Mission régionale d'autorité environnementale

**AVIS DÉLIBÉRÉ SUR LE
PROJET DE CENTRALE AGRIVOLTAÏQUE CHOLET – LE TEMPLE
Porté par la SAS ÉNERGIE CHOLET LE TEMPLE
COMMUNE DE CHOLET (49)**

n° PDL 018546 / AP

Figure 299 : Schéma illustrant l'intégration des contraintes dans le projet

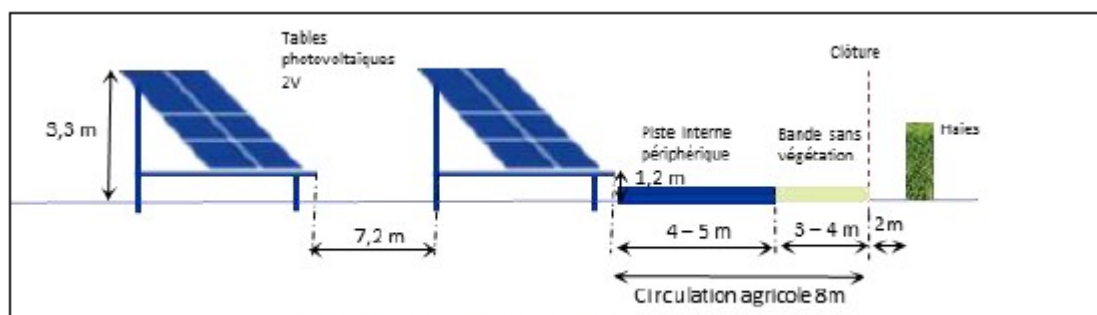
Servitudes	Oui	Appréhendés
Une servitude d'utilité publique d'une largeur de 45 m s'impose, liée au passage de la canalisation de gaz naturel qui traverse le site selon un axe nord/sud. Celle-ci s'accompagne de contraintes d'implantation pour les projets avec notamment une zone non-aedificandi de part et d'autre de la canalisation, cette bande devant être maintenue libre d'accès pour les opérations relatives à la sécurité et à la maintenance du réseau. L'implantation des installations photovoltaïques se situera a minima à plus de 5 m de la canalisation.		
Bruit – nuisances – trafic – accès	Oui	Limités
Les nuisances se limitent aux phases de chantier et de maintenance, d'ampleur temporaire. Aucun site pollué n'est recensé dans l'emprise foncière du projet. Aucun éclairage extérieur permanent n'est prévu ; un éclairage nocturne ponctuel à détection de mouvement pourra être installé au niveau de l'accès principal.

4 variantes du projet (source : dossier)

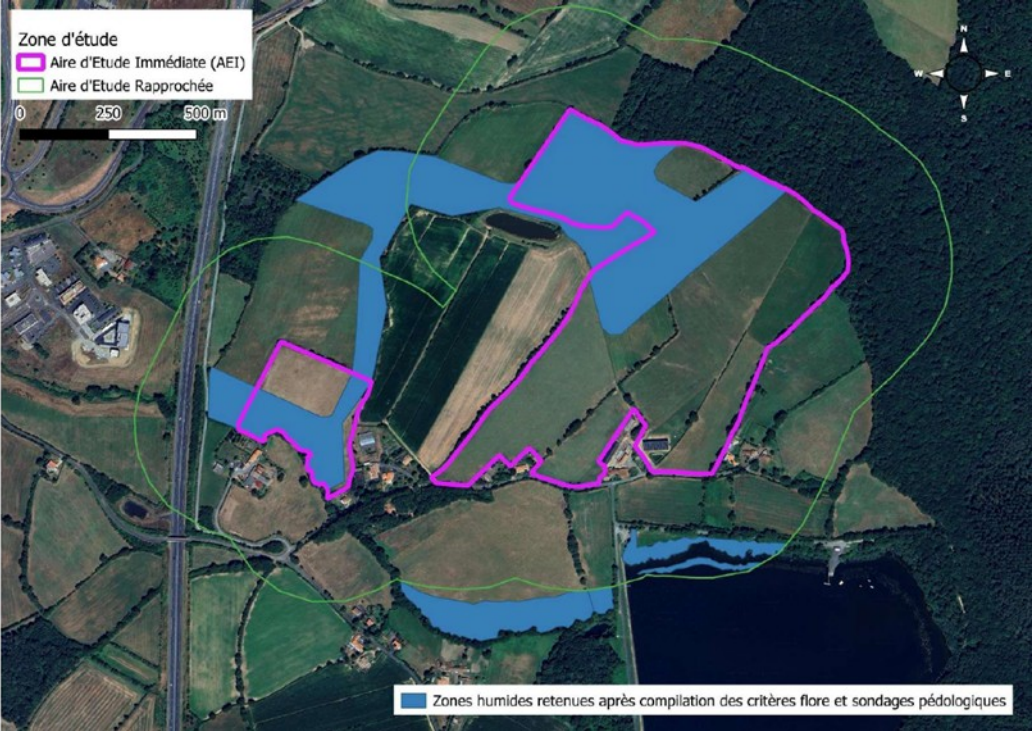
Les inventaires faune-flore ont été conduits sur un cycle biologique complet, de septembre 2023 à août 2024, avec une pression d'inventaire proportionnée aux enjeux. La démarche d'évitement est lisible : la succession de variantes a conduit à une réduction très forte de l'emprise clôturée, de 31,4 ha à 15,5 ha, et de la puissance, de 28,5 MWc à 9,3 MWc, avec évitement revendiqué des zones humides, des haies et des boisements à enjeu.
